ENQUETE PUBLIQUE UNIQUE

Au projet d'élaboration du Plan Local d'Urbanisme Intercommunal (PLUi), à l'abrogation de 12 cartes communales et à l'instauration de 2 périmètres délimités des abords à Verdun-Ciel et Damery sur le territoire de la communauté de communes Saône Doubs Bresse

RAPPORT DE LA COMMISSION D'ENQUETE

RD 4 - WEB - a pour doublon RD5	Commune : PALLEAU
NOM : PERRIN PHILIPPE ET PASCALE	Thématique : 1, 3

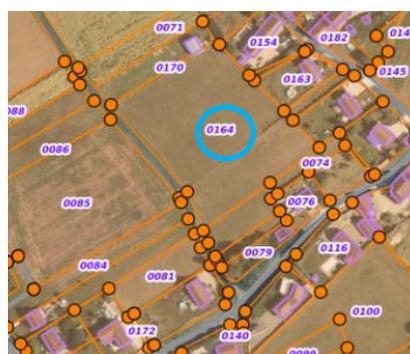
Observation :
1-AC164 parcelle non cultivée
Desservie par la VC9 (La Croix Leuret) et le chemin communal (les Farrandes), ces parcelles sont dans le périmètre construit. Elle était dans l'extension de la carte communale initiale donc un chemin de 6m était prévu pour rejoindre les réseaux eau et électricité sur la VC9.
De l'autre coté de la parcelle, une partie des terres est repérée en jaune AU ,4 constructions prévues, hors qu'aucun réseau n'est accessible, le terrain est en pente entre le chemin "des Farrandes" et la départementale. comment vont s'effectuer les évacuations sur ces parcelles sans passer chez les voisins.
Il semble plus logique de prévoir un terrain constructible qui a un accès aux réseaux.

RD 6 WEB	Commune : BEY
NOM : Paillard Sylvain	Thématique : 1

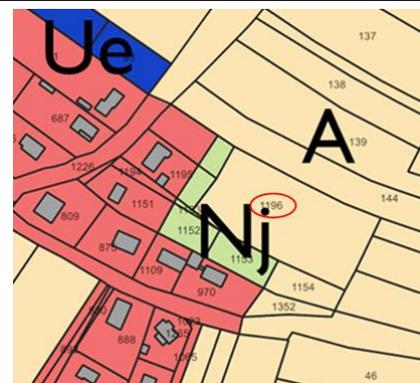
Observation :
 Propriétaire de la parcelle 1196 rue de la Troche, d'une superficie de 5000 m2 il demande que la totalité de sa parcelle soit reclassée en zone constructible, le projet de PLUi prévoyant 1500 m2 en zone Ub et 3500 m2 en zone A, ceci afin de permettre une transmission future équitable entre ses 2 enfants.
 Ce reclassement partiel en zone A nuit gravement à la valeur du bien et crée une rupture d'égalité avec les propriétaires de parcelles contigües situées en totalité en zone constructible.

Avis CE : satisfaire à cette demande conduirait à une extension de l'enveloppe urbaine, contraire aux objectifs du PLUi, la commission n'y est pas favorable.

RD 15 WEB	Commune : BRAGNY-SUR-SAONE
NOM : ANONYME	Thématique : 1

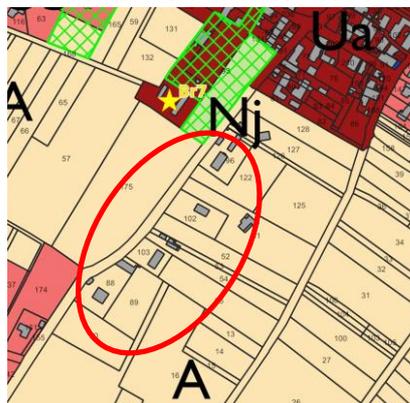
Observation : Pourquoi la zone déjà construite côté droit de la Route de Verdun en montant Bragny est en zone clair au lieu d'être en zone UA ou UB ? Je demande une classification en UA ou UB et une rectification

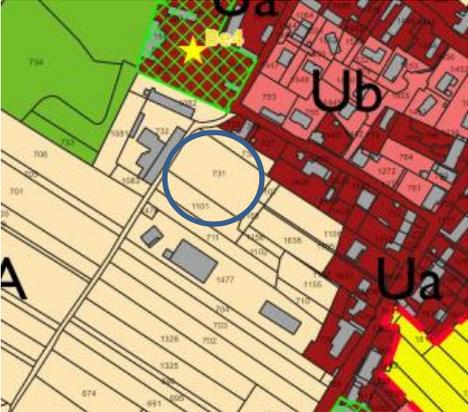
RD 24 WEB	Commune : PONTOUX
NOM : LAGRUE Christophe	Thématique : 1
Observation : Je suis propriétaire des parcelles numéros 140 141 et 301 situées rue Monne ; Je demande que ma parcelle numéro 301, actuellement en zone de jardin, soit classée constructible. Cette parcelle est desservie en électricité, un tout à l'égout desservant mon habitation située sur la parcelle 141 passe en limite de la parcelle 301. L'eau potable arrive jusqu'en limite de ma maison.

Réponse collectivité : (J1f) Demande d'agrandissement limitée sur jardin à l'arrière de la maison. A étudier au cas par cas.

Avis CE : classer la parcelle 301 en zone constructible induirait, par souci d'équité, de classer également la parcelle 302 (évocation orale) située en vis-à-vis, et risquer ainsi d'amorcer un 2ème rideau de construction en profondeur de la zone Ua très étendue, ce qui n'est pas dans les objectifs du PADD.

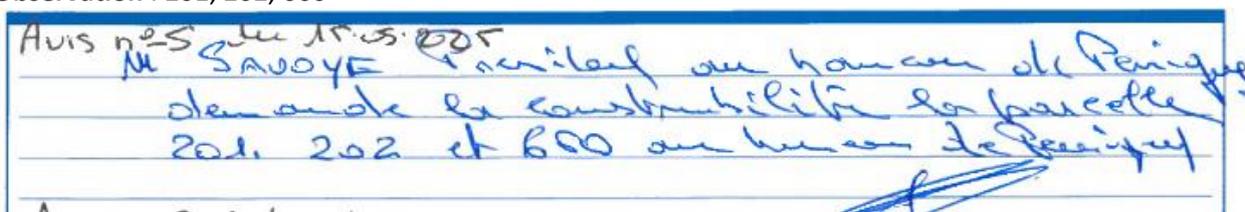
*Après n°4 du 15.05.2025
 M. Briset Gérard résident à Dammy demande la constructibilité
 des parcelles E 1171, 1174, 1181 au Hameau de Colmand
 dans la commune de St Martin en Bresse sachant que j'ai eu
 un certificat d'urbanisme positif le 30 etai 2024, ci joint*

Réponse collectivité : (R1) Rendre constructible une parcelle en A ou N non contiguë à une zone constructible. Ne peut être pris en compte sans remettre en cause le PADD

Avis CE : ces parcelles sont classées en zone Und et aucune construction nouvelle ne peut y être implantée, sauf à reconsidérer le zonage de la totalité du hameau de Colmand.

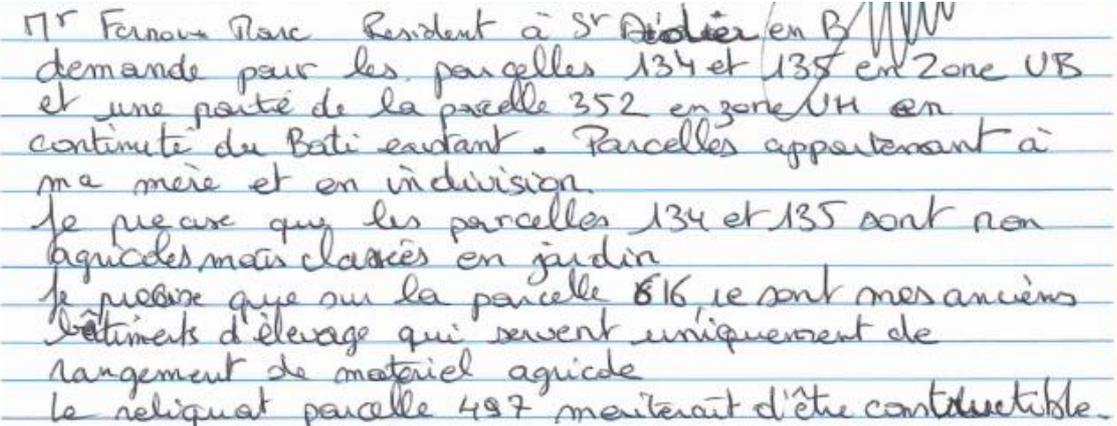
Complément (PPA, délib...) : la DDT s'interroge sur le bien-fondé du secteur « RD673 »

Réponse collectivité : (J10) Doute sur la faisabilité d'une OAP. A étudier au cas par cas

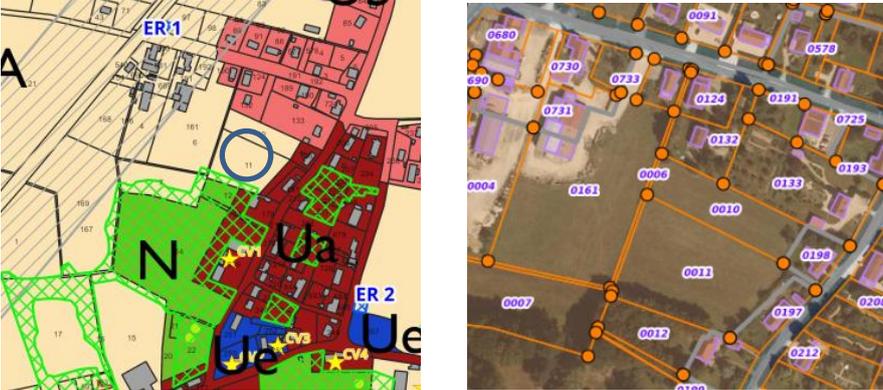
RD 56 Web	Commune : SAINT-MARTIN-EN-BRESSE
NOM : Pontet Delphine	Thématique : 5
Observation : Limiter la surface des annexes à 60m ² en zone A équivaut à interdire les constructions. En zone agricole, en plus des annexes de type garage pour voiture, nous avons besoin de bâtiments annexes à usage "rural" (jardin, bois de chauffage, remorques...). L'emprise au sol cumulée de ces bâtiments est forcément de plus de 60m ² . L'annexe en zone A doit se situer à moins de 30m de la maison. Mettre des bâtiments annexes à usage "rural" si près des maisons n'est pas cohérent (impact visuel certain).

Compléments (PPA, délibérations..) :
Réponse collectivité : (R3) Demande de modifier la règle des annexes en zone A et N. A déjà fait l'objet d'un avis de la CDPENAF
Avis CE : Le projet de règlement écrit prévoit effectivement de limiter en zone A à 60 m2 la surface totale des annexes (hors piscines enterrées non couvertes), et d'imposer une implantation à 30 m maximum du bâtiment principal. Plusieurs personnes se sont exprimées contre ces normes, jugées trop restrictives, surtout en milieu rural Par ailleurs, le PADD préconise un développement des énergies renouvelables et notamment la filière bois, ce qui peut inciter à prévoir davantage d'aire de stockage (couvertes mais non fermées), qui viendraient impacter les 60 m2 autorisés. Ainsi, la commission s'interroge sur la possibilité d'assouplir ces normes en milieu rural où l'habitat est dispersé et en prenant en compte des besoins éventuels liés aux énergies renouvelables.

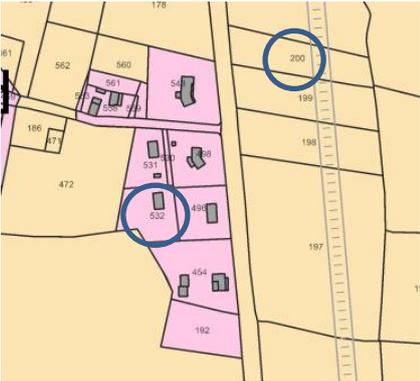
RD 69 WEB	Commune : SAINT-MARTIN-EN-BRESSE
NOM : DUBOIS GIRARDIN	Thématique : 1
Observation : ATTENTION, la contribution concerne Saint-Martin-en-Bresse et non Saint-Gervais-en-Vallière comme indiqué sur le RD.	
Nous sommes propriétaires des parcelles 127, 128, 129. nous souhaitons que la zone constructible Ub soit prolongée dans l'alignement de la parcelle 124 sur les parcelles 127 et 128.

Compléments (PPA, délibérations..) :
Réponse collectivité : (J1f) Demande d'agrandissement limitée sur jardin à l'arrière de la maison. A étudier au cas par cas.
Avis CE : La commission n'est pas opposée au prolongement de la zone Ub comme demandé.
